Številka: 350-0004/2024-151

Datum: 15. 7. 2025

ZADEVA: OBČINSKI PODROBNI PROSTORSKI NAČRT BRŠLJIN – OPPN Bršljin
PREDMET: STALIŠČA DO PRIPOMB IN PREDLOGOV NA DOPOLNJEN OSNUTEK PROSTORSKEGA AKTA

Slika: Skica gradbene situacije – Prometna ureditev na območju AVTO SLAK ob predvideni rekonstrukciji Ljubljanske in Bršljinjske ceste v Novem mestu, april 2025, ACER Novo mesto, d.o.o.

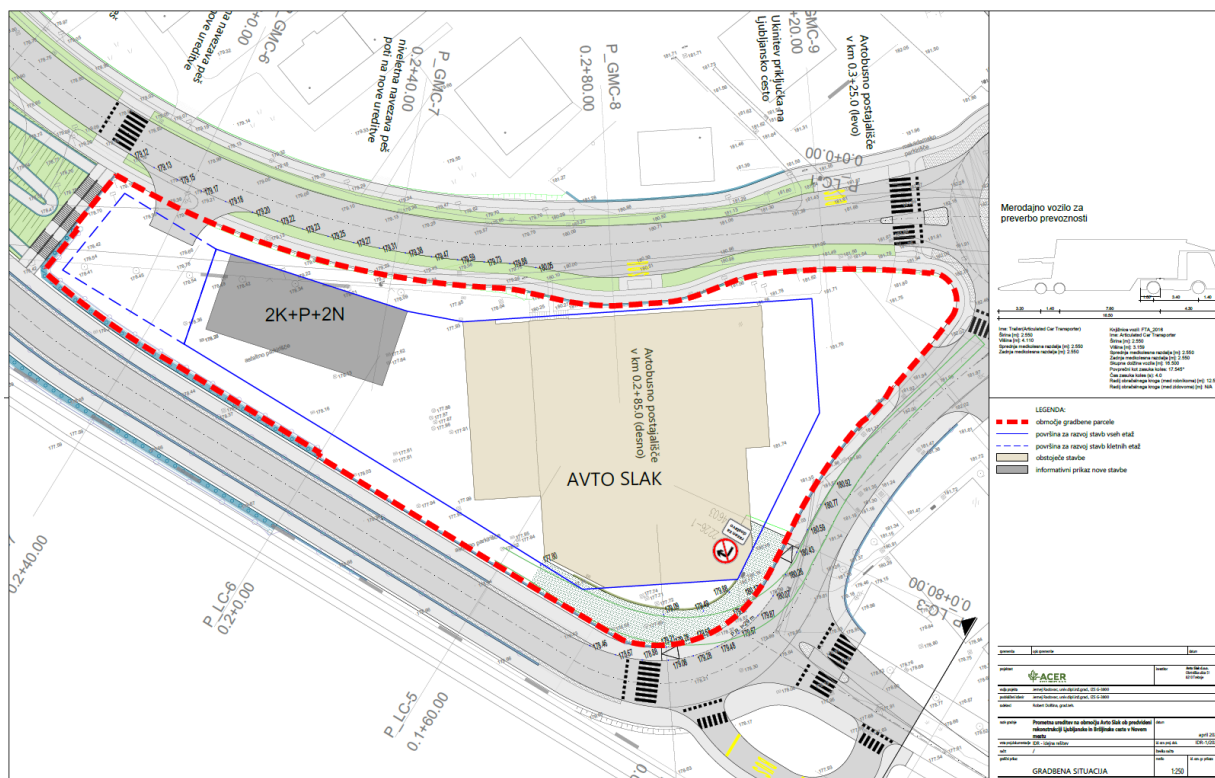
Pripomba: Načrtovane spremembe prometnih ureditev v UE PO3 ne zagotavljajo zadostnega manevrskega prostora za tovorna vozila za transport osebnih vozil ter otežujejo dostopnost do prodajnega in servisnega centra AVTO SLAK, d. o. o., za tovorna vozila. Ob dostavi in razlaganju tovornega vozila za prevoz osebnih vozil niso zagotovljene prometne površine za nemoten promet ostalih vozil znotraj PO3.

Izvoz, ki je predviden pri STAVBI 2, bi moral premostiti cca. 1,5 m višinske razlike med nivojem Ljubljanske ceste in dvoriščem podjetja, zaradi česar je izvedba izvoza na Ljubljansko cesto neizvedljiva. Prav tako je trenutno predviden izvoz pri STAVBI 2 umeščen izredno blizu STAVBE 2, v kateri je v kletni etaži salon VW in VW GV vozil.

Višina predvidnega uvoza v novo načrtovano garažo v STAVBI 2 ne omogoča dostopa za tovorna vozila za prevoz vozil kot tudi za vozila iz gospodarskega programa prodaje novih in rabljenih vozil. Prav tako ni jasen potek in ureditev obračališča za tovorna vozila znotraj STAVBE 2. Sprememba prometnih ureditev pa navsezadnje skoraj v celoti odvzema obstoječe parkirne površine, ki jih podjetje nujno potrebuje za parkiranje novih, rabljenih vozil, kot tudi vozil strank ter zaposlenih in za nemoteno opravljanje dejavnosti.

Načrtovana sprememba prometnih ureditev na PO3 ne zagotavlja ustrezne infrastrukture za nemoten potek dejavnosti podjetja in bi bistveno otežila nadaljnje opravljanje dejavnosti podjetja.

Predlog: Predlagamo ureditev službenega uvoza za tovorna vozila (za dostavo) iz Bršljinske ceste na južnem vogalu območja PO3, da bo omogočena krožna vožnja na gradbeni parceli v PO3 ter ohranitev uvoza-izvoza na skrajnem zahodu UE PO3, kot izhaja iz skice gradbene situacije – Prometna ureditev na območju AVTO SLAK ob predvideni rekonstrukciji Ljubljanske in Bršljinske ceste v Novem mestu, april 2025, podjetja ACER, d. o. o.

Obenem predlagamo in prosimo za premaknitev obstoječega uvoza-izvoza na Ljubljansko cesto čim bolj proti severozahodu (SZ) oz. čim bližje prehodu za pešce, da bo možno načrtovati dovolj veliko STAVBO 1, zagotoviti dovolj funkcionalnega zemljišča okoli novega objekta STAVBA 1 ter da bo moč

čim bolj ekonomično izkoristiti zemljišča v PO3. Predlagamo, da se prikaz priključkov na rekonstruirane ceste ter spremembe prometnih ureditev znotraj PO3 v celoti grafično in tekstualno povzame po skici gradbene situacije ACER. d. o. o, iz aprila 2025.

Na tem mestu prosimo in predlagamo za ponovno preučitev prestavitve stopnišča, ki bo potekalo od železniškega podhoda do Ljubljanske ceste in prehoda čez Ljubljansko cesto na zahodno (Z) stran predvidnega novega zelenega pasu za dostop koles do železniškega podhoda, da bi bilo možno uvoz/izvoz s PO3 na Ljubljansko cesto premakniti čim bolj na zahod (Z) PO3.

Stališče: PRIPOMBA SE DELNO UPOŠTEVA

Obrazložitev: Na območju UE PO3 se omogoči:

- ureditev službenega uvoza za tovorna vozila (za dostavo) z nove ulice Bršljin na južnem vogalu območja PO3,
- vzpostavitev notranje prometne povezave med novo ulico Bršljin in izvozom/uvozom na zemljišče Avto Slak, d. o. o., z Ljubljanske ceste,
- ohranitev uvoza-izvoza na skrajnem zahodu UE PO3. Predlog za spremembo prometnih ureditev v UE PO3, kot je prikazana v gradbeni situaciji (ACER Novo mesto, d. o. o., april 2025), bo preučen v fazi dopolnitve gradiva ter upoštevan v obsegu, ki omogoča izvedbo sprememb brez nesorazmernega posega v rešitve, opredeljene v že potrjenem idejnem projektu za rekonstrukcijo Ljubljanske ceste (IDP).

Stopnišče, ki povezuje železniški podhod z Ljubljansko cesto, je del načrtovane prometne in prostorske ureditve znotraj območja OPPN Bršljin. Rešitev je bila že v fazi priprave idejnega projekta (IDP) usklajena in preverjena kot strokovna podlaga za pripravo OPPN ter predstavlja sestavni del celovite ureditve območja, zato sprememba te rešitve ni možna.

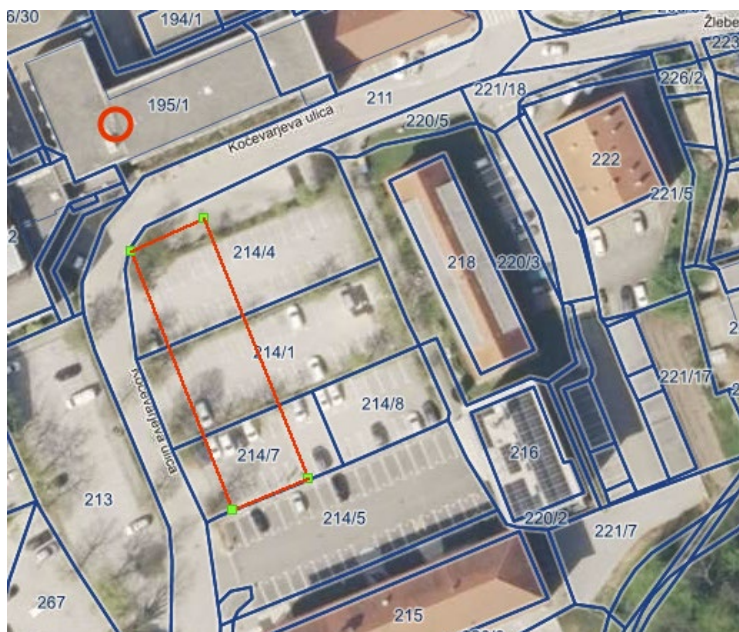
1.2.9 Prikaz lastniške strukture v strokovnih podlagah ne ustreza dejanskemu stanju (parcela 464: MONM 49 % - 51 % in parcela 400: RS 88 % - 12 %).

Stališče: NA PRIPOMBO SE PODA POJASNILO

Obrazložitev: V javno razgrnjenem dopolnjenem osnutku OPPN so bile že prikazane nove gradbene parcele, ki ustrezajo novim stavbam v UE PO4. Okviren prikaz obstoječega lastništva zemljišč je neobvezna, informativna vsebina strokovnih podlag, ki je bil pri določanju novih gradbenih parcel upoštevan le v grobih potezah, saj obstoječe zemljiške parcele ne omogočajo primerne izgradnje območja. Zato natančen izračun obstoječega lastništva zemljišč za ureditveno rešitev ne predstavlja bistvenega podatka. Konkretno je bila nova gradbena parcela (z oznako PO4/5) za objekte v lasti [redacted] v OPPN načrtovana z večjim posegom na parceli št. 464 in 400 k.o. Novo mesto, ki sta v pripombi omenjeni.

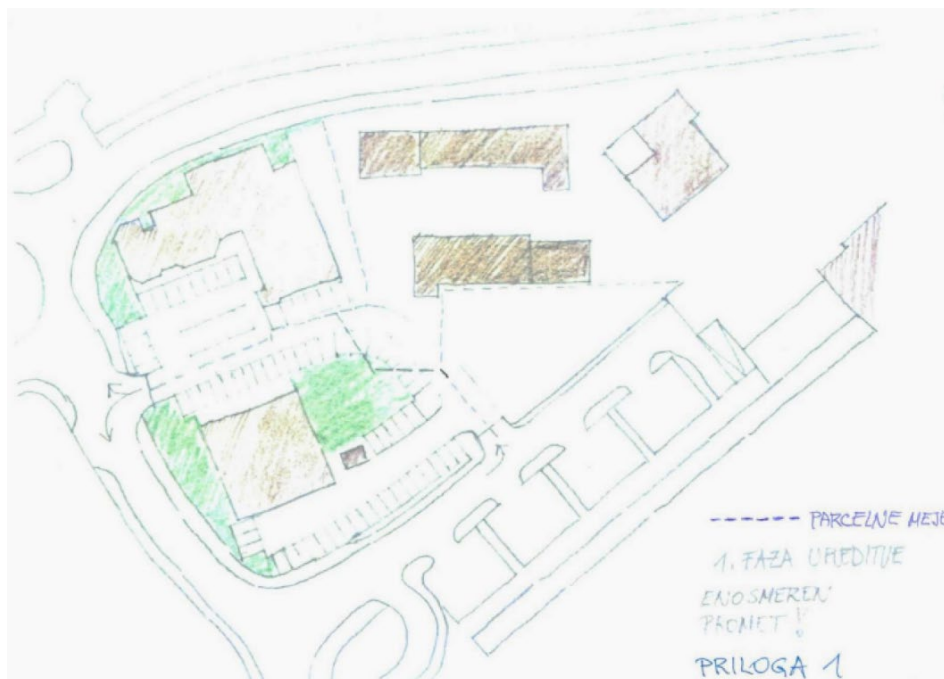
1.4.6 Ne strinjamo se z ureditvijo javnega parka. Na mestu brežine javnega parka naj se predvidi uvoz in izvoz v skupno garažno hišo, ki jo je mogoče izvajati po posameznih fazah - npr. glede na lastništvo parcel (garažna hiša je namenjena s STAVBAMI št. 3, 4, 5 in 6).

Stališče: PRIPOMBA SE NE UPOŠTEVA

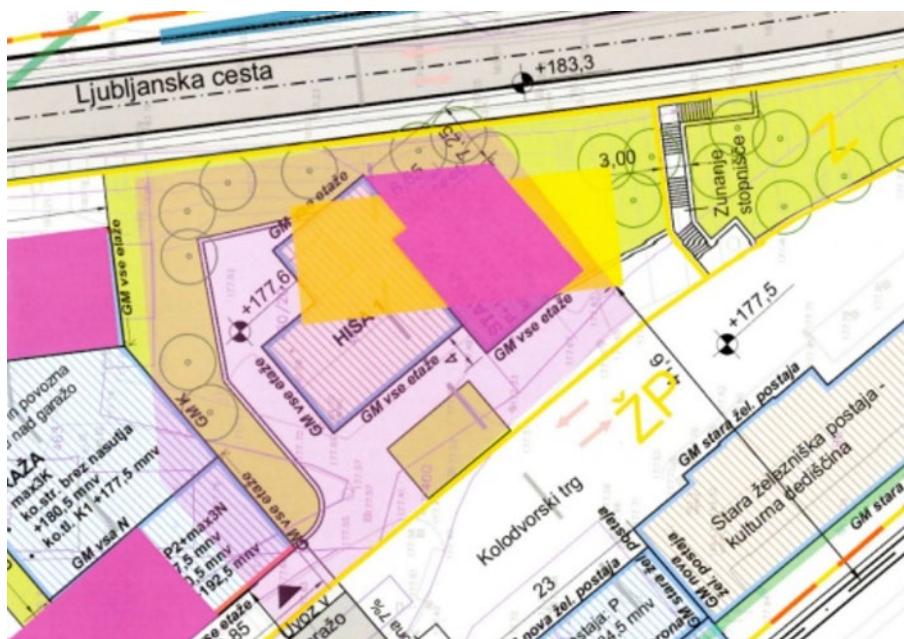
1.4.11 Prav tako naj se omogoči, da se STAVBA 3 in STAVBA 4 povežeta ter tvorita protihrupno bariero proti osrednjem notranjem trgu, ki bi ga tvorile že omenjeni stavbi ter STAVBA 6 in STAVBA 5.

Stališče: PRIPOMBA SE NE UPOŠTEVA

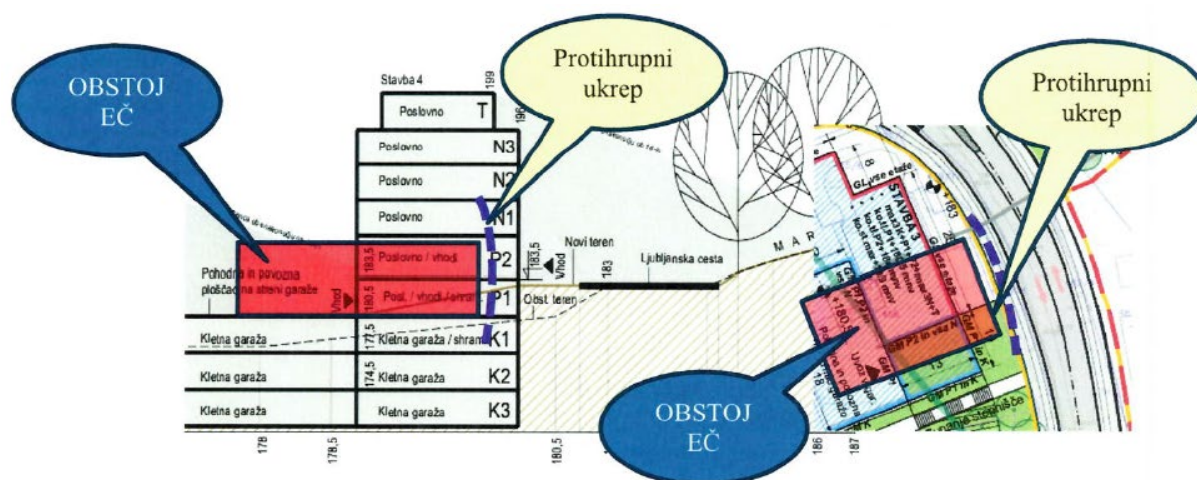
1.4.17 Vsi objekti pa morajo glede na dejavnost oz. bivanje zagotavljati vse zakonsko določena merila (potresna varnost, požarna varnost, energetska učinkovitost, zaščita pred vlago, zaščita pred hrupom, trajnostni vidik, klimatski pogoji,...), ki jih zagotovimo z različnimi tehničnimi ukrepi.

Stališče: NA PRIPOMBO SE PODA POJASNILO

Obrazložitev: Zahteve, navedene v pripombi (npr. potresna in požarna varnost, zaščita pred hrupom, energetska učinkovitost ipd.), se urejajo na ravni projektne dokumentacije v skladu z veljavno zakonodajo. OPPN določa prostorske pogoje za umestitev objektov (npr. gabarite, odmike, dostop, zunanjo ureditev) in ne posega v tehnične rešitve, ki se preverjajo in zagotavljajo v fazi pridobivanja gradbenega dovoljenja. Prostorske rešitve v OPPN pa so bile oblikovane ob upoštevanju možnosti, da se takšne zakonske zahteve v nadaljnjih fazah lahko ustrezno izpolnijo.

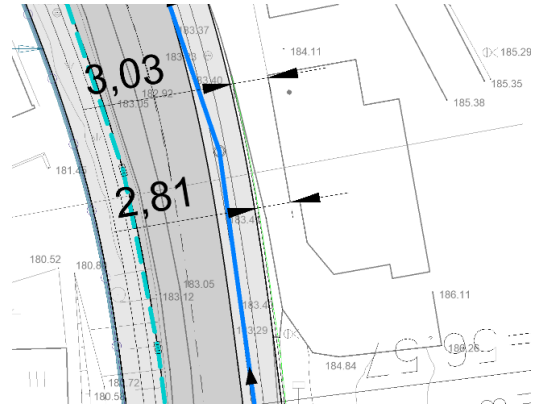
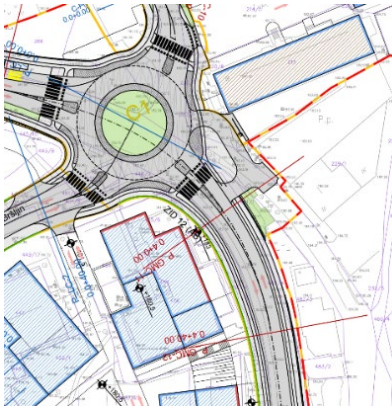
- a) Kakšen bo dostop do naše hiše/parcele med gradnjo in po njej?
- b) Ali bodo potekali posegi na komunalni infrastrukturi (voda, elektrika, kanalizacija) na ali ob naši parceli?
- c) Kakšna bo časovnica del in ali bomo o njej pravočasno in uradno obveščeni?

Stališče: NA PRIPOMBO SE PODA POJASNILO

Obrazložitev:

- a) *Dostop do hiše/parcele med gradnjo in po njej: Predvidena ureditev ne posega na obstoječi dovoz do parcele. V vseh fazah gradnje bo izvajalec dolžan zagotoviti dostop do obstoječih stanovanjskih objektov. Natančna organizacija dostopa bo določena v fazi priprave projektne dokumentacije (PZI) in usklajena z izvajalcem ter lastniki ob gradnji.*
- b) *Posegi na komunalni infrastrukturi: V okviru rekonstrukcije Ljubljanske ceste je v cestišču predvidena tudi prenova komunalnih vodov. Na območju parcele 482/3, k.o. Novo mesto, je predvidena rekonstrukcija elektroenergetskega voda po obstoječi trasi.*
- c) *Časovnica del in obveščanje: Časovnica izvedbe bo znana po sprejemu OPPN in izdelavi projektne dokumentacije. Pred pričetkom gradbenih del bodo lastniki objektov v vplivnem območju o poteku del pravočasno in uradno obveščeni v skladu s standardno prakso MONM.*

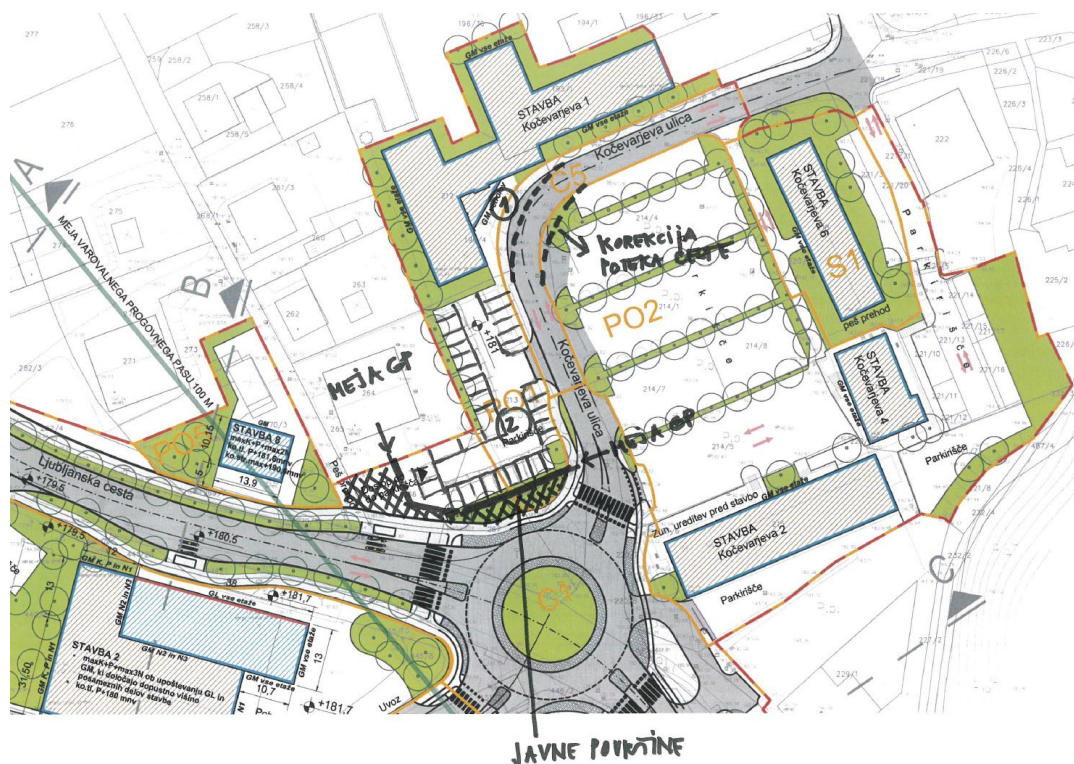
1.7.2 Na zemljišču s parc. št. 213, k.o. Novo mesto, je sedaj 34 parkirnih mest, na zemljišču s parc. št. 196/4, k.o. Novo mesto, (pred vhomom v stavbo) pa še 5 parkirnih mest. S predvidenimi ureditvami se število parkirnih mest zmanjša (površina ob vhomu v stavbo in na mestu uvoza). Z novimi rešitvami je potrebno zagotoviti vsaj enako število parkirnih mest, kot jih sedaj pripada stavbi, in sicer na zemljiščih s parc. št. 266 in 267, obe k.o. Novo mesto, kot je bilo to predvideno v fazi priprave OPPN. Parkirna mesta naj bodo del ene gradbene parcele, pri čemer naj bodo zelene površine in drevored ob cesti del javne površine, ki jo vzdržuje Mestna občina Novo mesto.

Stališče: PRIPOMBA SE DELNO UPOŠTEVA

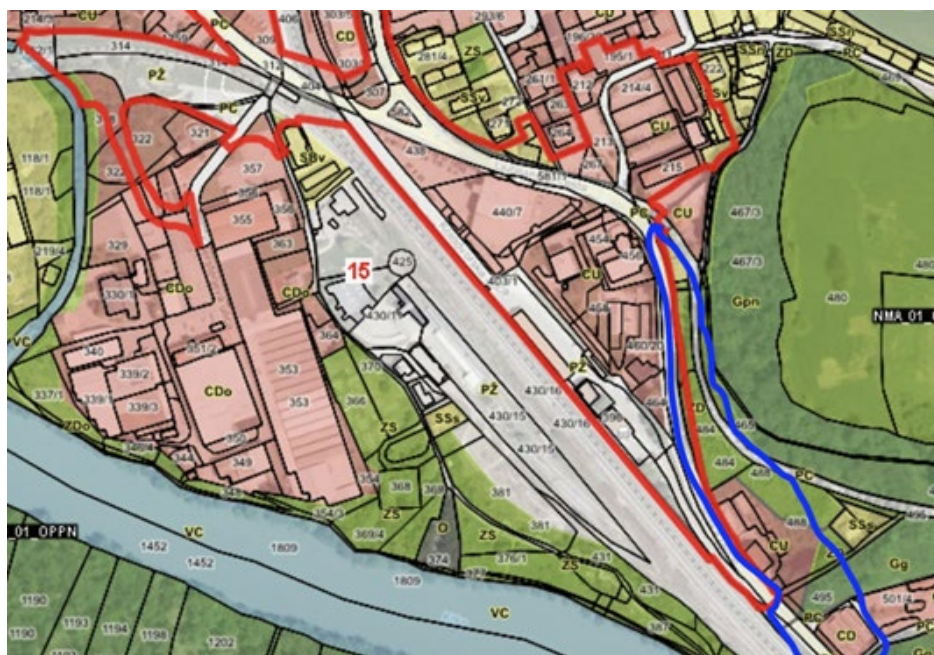
3.5.3 Pripomba glede označitve objekta 3 kot dominantnega objekta – predlaga, da bi bil ta objekt višinski poudarek (npr. P+8), podobno kot v območju BTC.

Stališče: NA PRIPOMBO SE PODA POJASNILO

Obrazložitev: Višinski gabariti objektov v OPPN so določeni skladno z urbanistično zasnovo, ki predvideva ohranjanje vizualnega ravnovesja območja in ne posega v dominantno silhueto hriba Marof.
